Autorità di Bacino Distrettuale delle Alpi Orientali. Comune di Livinallongo del Col di Lana (BL). Studio idraulico per la modifica della pericolosità nel territorio comunale. Piano stralcio per l'Assetto Idrogeologico (PAI) del bacino idrografico del fiume Piave (D.Lgs. 152/2006).

Fig.1 - Tavola n.19 della pericolosità idraulica del Fiume Piave

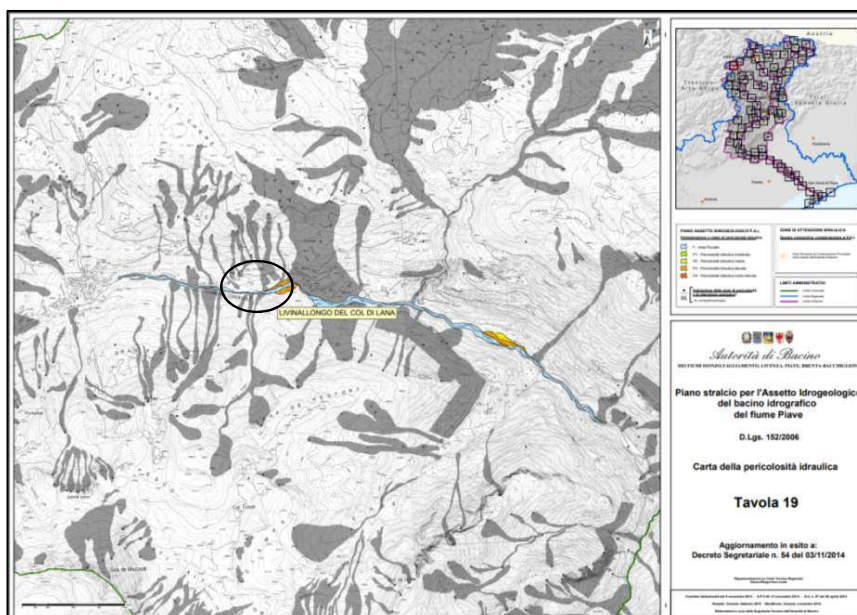
- con nota del 31/01/2019 il Comune di Livinallongo del Col di Lana, ai sensi dell'art. 6 comma 3 lett.B1 delle Norme di Attuazione (in seguito NdA) del Piano di Assetto Idrogeologico (PAI) del Fiume Piave dell'Autorità Distrettuale delle Alpi Orientali, ha trasmesso lo Studio Idraulico di cui all'oggetto finalizzato alla ridefinizione della pericolosità di alcune aree;
- la zona interessata (Fig.2) si riferisce alla Tavola n.19 della Carta della Pericolosità Idraulica del PAI del Fiume Piave (Fig.1) ed allo stato attuale **non** è classificata come pericolosa:

Si esprime la seguente proposta di aggiornamento della Carta di Pericolosità idraulica - Tav. 19 del Piano di Assetto Idrogeologico del bacino del fiume Piave, ai sensi delle relative Norme di Attuazione e per quanto riguarda la coerenza tra pianificazione di distretto e pianificazione territoriale, ex comma 3 art. 68 D.lgs. 152/2006, così come rappresentata nella Fig.3 sopra riportata, concordemente a quanto indicato dall’Autorità di Distretto delle Alpi Orientali.

Fig.3 - Proposta di perimetrazione derivante dalle considerazioni dell'Autorità di bacino distrettuale

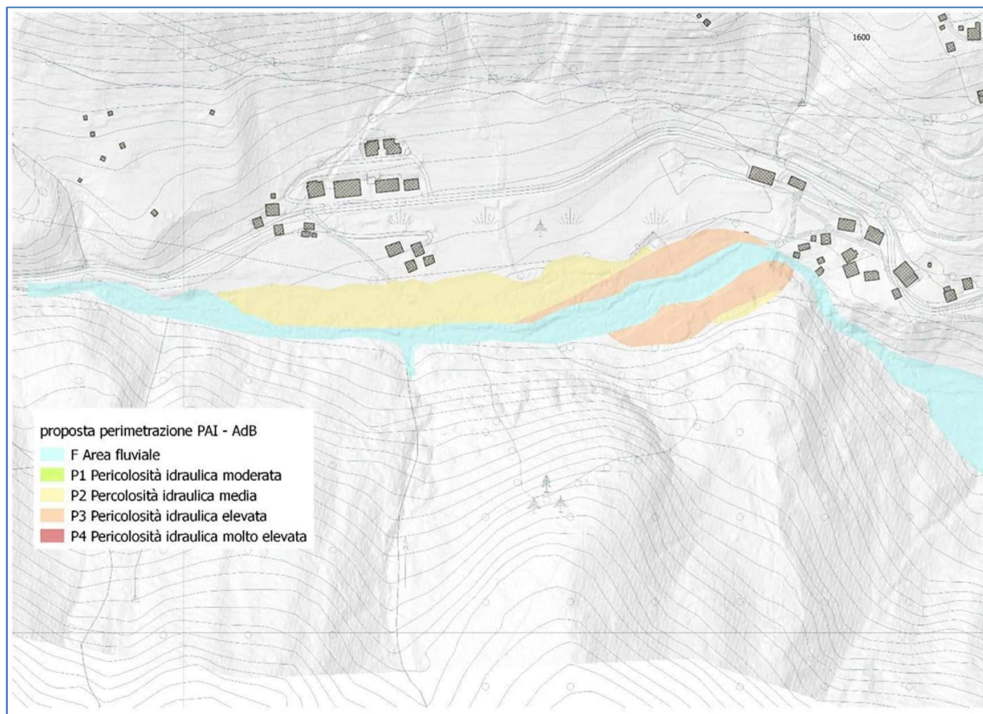
- sulla base degli aggiornamenti dello studio presentato nel 2017 e delle ulteriori indagini svolte dal Comune per l'Autorità di Distretto, è stato elaborato il presente studio che attribuisce, sostanzialmente in accordo con la medesima Autorità di Distretto, un grado di pericolosità idraulico P2 alle aree poste in sinistra idrografica del torrente Cordevole;

- la Fig.3 rappresenta la proposta di nuova condizione di pericolosità nella zona derivante, sostanzialmente, dalle considerazioni della Autorità distrettuale;

Fig.4 - Proposta di perimetrazione formulata dal Comune ex comma 3, lett.B1, dell'art.6 delle Nda del PAI

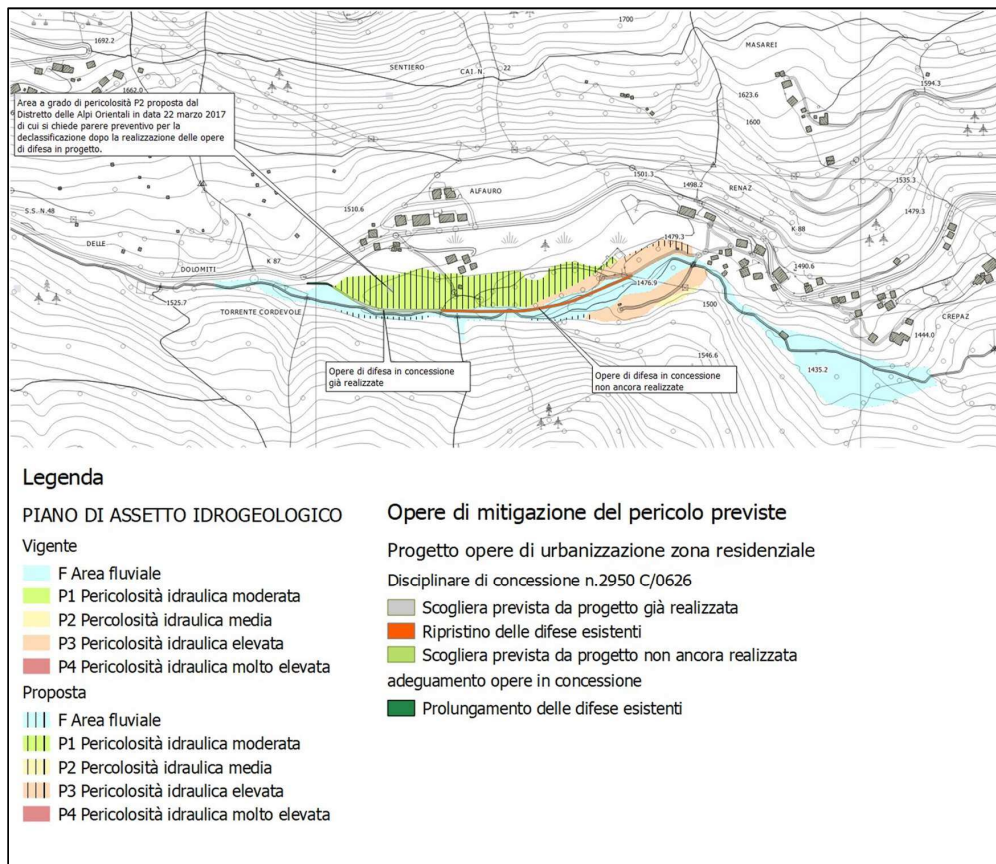
- il comune richiede quindi l’applicazione del comma 3 lett.B1 dell’art.6 delle norme di attuazione del PAI, presentando preliminarmente alla competente Regione gli effetti legati alla realizzazione di opere di sistemazione arginale, unitamente ad una valutazione delle nuove condizioni di pericolosità, in modo da ottenere una classificazione della pericolosità stessa, alternativa a quella proposta dall’Autorità di Distretto, così come indicato nella Fig.4;

Per quanto riguarda il parere preventivo sull’intervento di mitigazione in progetto, finalizzato alla successiva variazione del grado di pericolosità dell’area ai sensi dell’art. 6 comma 3 lett. B1 delle ND, si ritiene possibile tale intervento segnatamente alle seguenti prescrizioni:

Fig.5 - Planimetria di progetto delle opere di urbanizzazione del piano di lottizzazione denominato “Zona Residenziale C2-11 in località Alfauro in Comune di Livinallongo del Col di Lana (BL)”

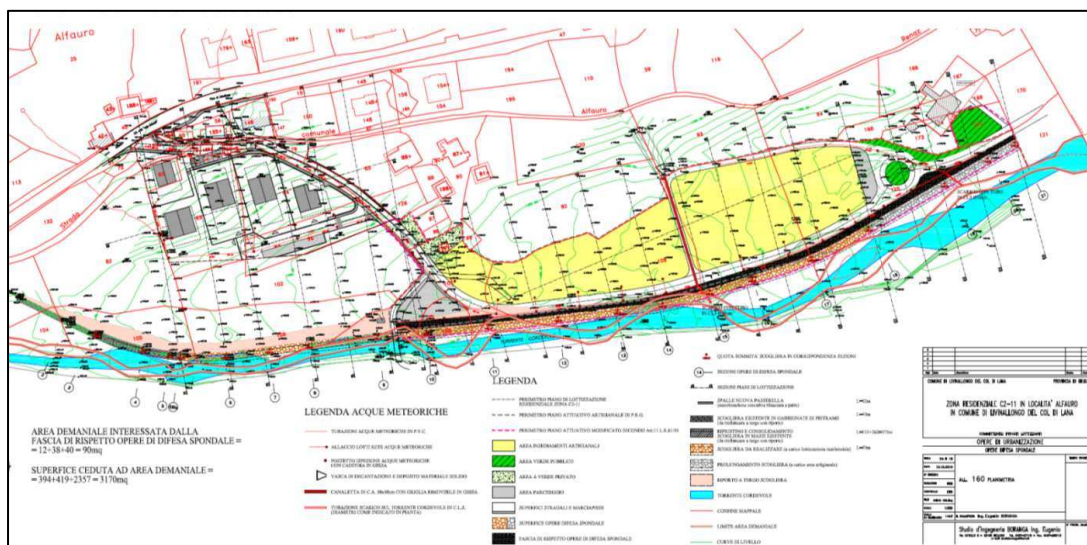
- in tale area è prevista la realizzazione di un piano di lottizzazione di iniziativa privata denominato “Zona Residenziale C2-11 in località Alfauro”. Il progetto di mitigazione del pericolo che caratterizza l’area in indagine è stato redatto a firma dell’Ing. Eugenio Boranga nell’anno 2009 (Fig.5);

- **per quanto riguarda la verifica delle opere idrauliche (ponti e sponde) effettuata:**
 - la verifica nello stato di progetto è stata condotta in relazione al caso di piena con tempo di ritorno $Tr = 100$. *“Il rilievo è stato corretto inserendo l'ingombro della scogliera di progetto come da previsioni dell'ing. Boranga e ipotizzando un'altezza tale da non venire sormontata dalla piena con $Tr 100$ anni. I risultati ottenuti hanno evidenziato la necessità di un adeguamento dell'assetto di progetto iniziale al fine di mettere in sicurezza le aree oggetto di indagine”. In particolare “le portate potrebbero aggirare l'opera di difesa a monte della stessa e causare allagamenti con tiranti di 30-50 cm sulla viabilità in sinistra idraulica”;*

- si ritiene che nella configurazione di progetto debba essere previsto il prolungamento verso monte delle opere di difesa. *“I tiranti idrici massimi in prossimità della scogliera raggiungono i 3,5 m nella parte di monte dell'area allo studio, verso valle si instaurano tiranti minori ma localmente attorno ai 3 m. Per assicurare un franco di 1 m rispetto alla piena centennale la scogliera in massi dovrà avere un'altezza minima di 4 m”;*

- Il Comune, quindi, prevede “*la realizzazione di una scogliera in massi per un’altezza minima di 4 m dalla quota alveo, tale opera garantirebbe un franco idraulico di 1 m rispetto alla piena centennale*”:
- è stato inoltre tenuto conto dell’ingombro della vegetazione;
- nella configurazione di progetto, il franco rispetto all’intradosso degli attuali attraversamenti verrebbe a ridursi a circa 40-50 cm.

- sia aggiornato il progetto dell’ing. Boranga in considerazione del tempo trascorso dalla iniziale redazione, delle variazioni normative intercorse, del nuovo stato di fatto e tenendo inoltre presente i recenti fenomeni occorsi (tempesta Vaia) e le problematiche relative al cambiamento climatico in atto. A questo proposito potrà essere necessario considerare i risultati ottenuti attraverso il rilievo LiDAR che è in fase di attuazione da parte dell’Autorità di distretto delle Alpi Orientali;

- per quanto riguarda gli attraversamenti del torrente Cordevole, il progetto delle opere di mitigazione sia tale da consentire un franco idraulico, definito come la distanza fra la quota liquida immediatamente a monte del ponte e l’intradosso delle strutture, sia non inferiore a 1,5 m per un evento con tempo di ritorno di 200 anni e comunque tenendo conto delle considerazioni e previsioni sul trasporto solido di fondo e sul trasporto di materiale galleggiante, garantendo una adeguata distanza fra l’intradosso delle strutture e il fondo alveo, così come indicato dalle Norme Tecniche Costruzioni del 2018 (Ministero delle Infrastrutture e dei Trasporti Decreto 17 gennaio 2018. Aggiornamento delle «Norme tecniche per le costruzioni»), essendo il sito di particolare delicatezza. Per i suddetti attraversamenti, in particolare, dovrà inoltre essere verificata la compatibilità idraulica come precisato delle predette NTC;
